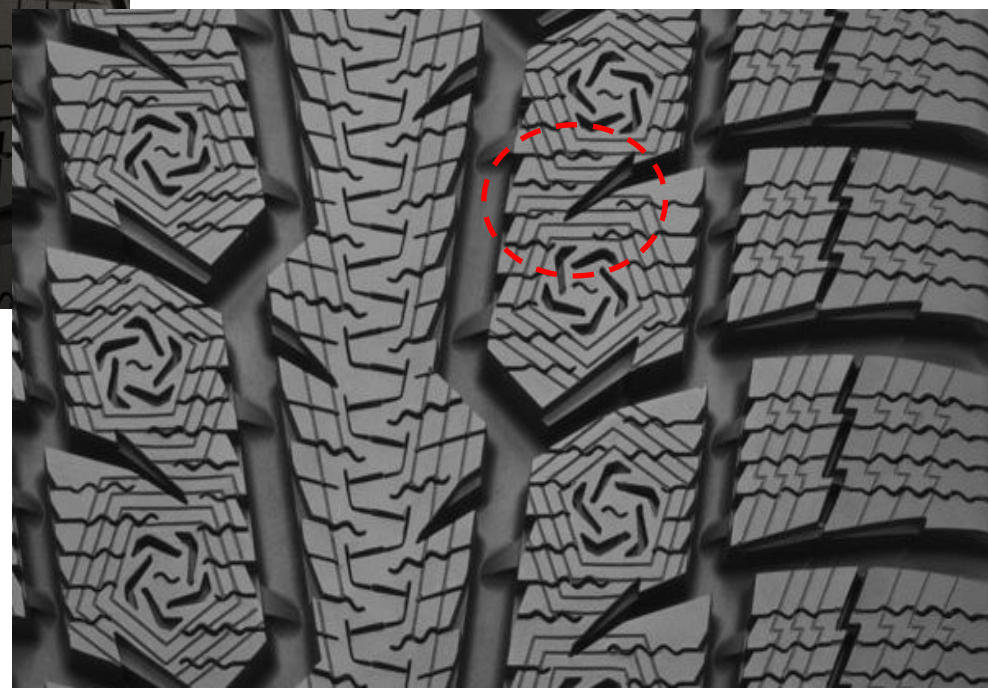
На рисунке протектора как будто есть швы, где рисунок искривляется. Нужно их поправить.

Показываю на одном шве.

Расстояние между волнообразными ламелями надо уменьшить, чтобы было такое же, как выше/ниже.

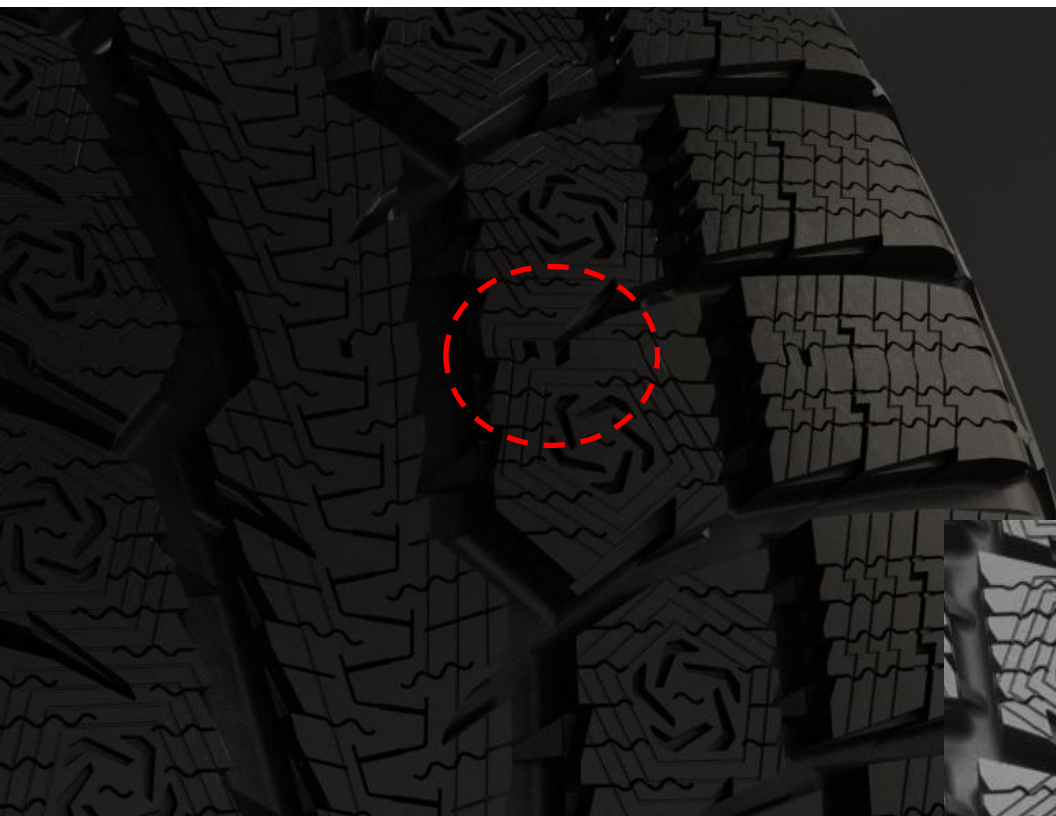
Поправить форму выреза.

Поправить форму выреза.

Удалить дырочки.

Сделать немного шире здесь
